Oggetto: Interrogazione n. 173/2014 a firma del Consigliere Stefàno, trasmessa con nota del Segretariato Generale n. RC/5517/2014.

INTERROGAZIONE URGENTE

- sono da poco iniziati i lavori per la messa in sicurezza di cinque incroci sulla Cristoforo Colombo con: via Villa di Plinio, via del Lido di Castelporziano, via Canale della Lingua, via di Casal Palocco e via Pindaro;

SCHEMA 1b - RAMPA PARALLELA AL SENSO DI MARCIA DEI VEICOLI

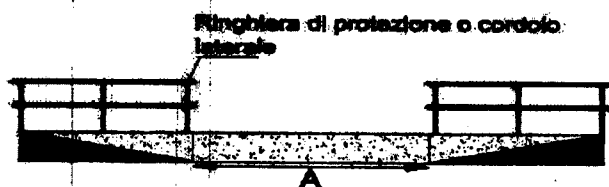
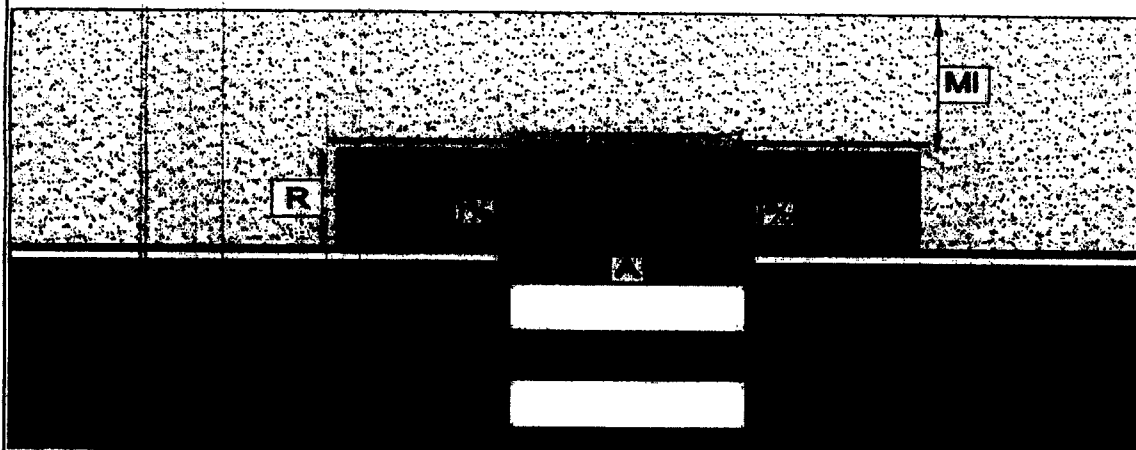
- la messa in sicurezza degli incroci va fatta anche per raggiungere l'incrocio stesso, ove non sono previsti lavori per la creazione di marciapiedi con rampe e non presenti ringhiera protettive o cordoli laterali, come da foto

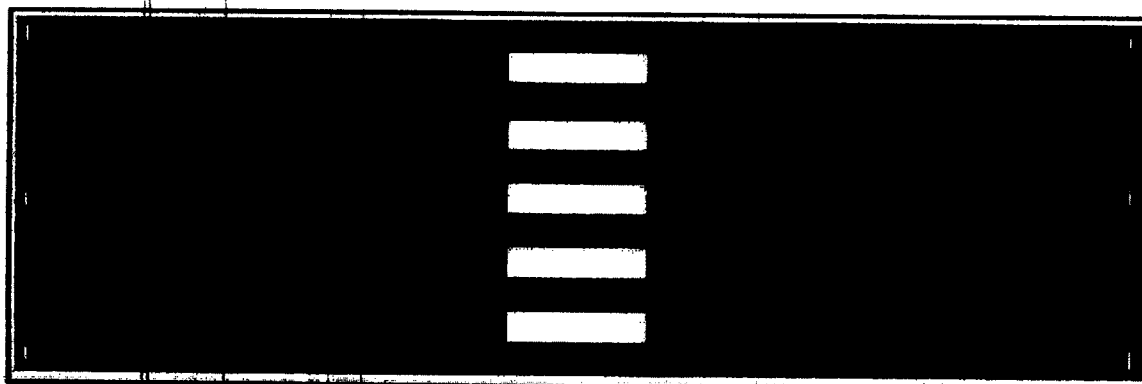
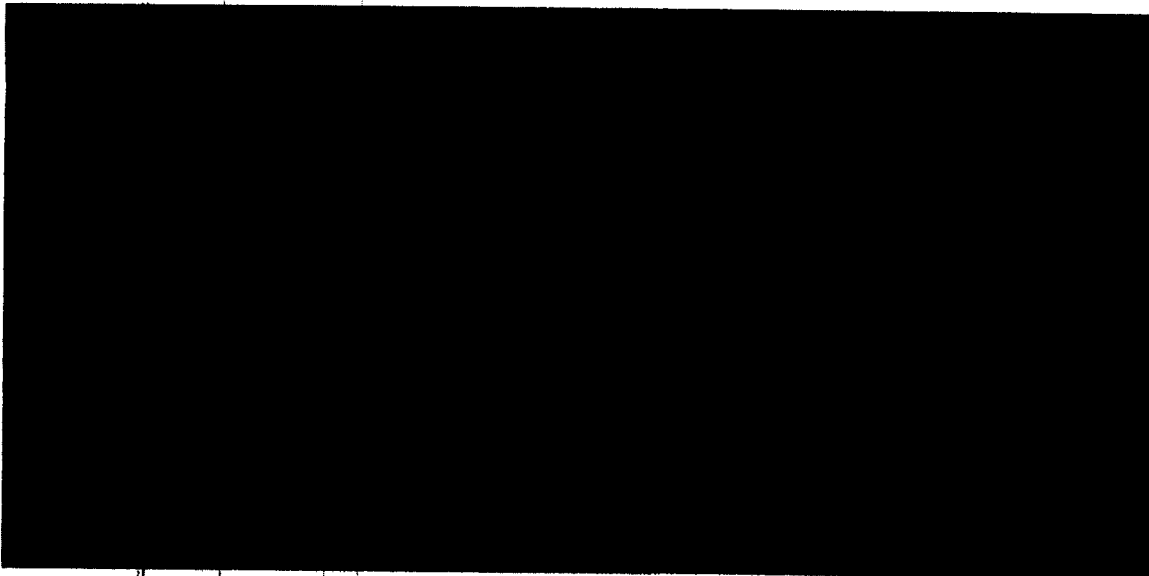
- al fine di evidenziare la presenza dell'attraversamento pedonale, destando maggiore attenzione nei conducenti, ed anche per vietare il parcheggio illegale in prossimità di esso, lo stesso attraversamento pedonale può essere anticipato e seguito da strisce bianche a zig zag poste sia lungo i margini della carreggiata che al centro di essa;
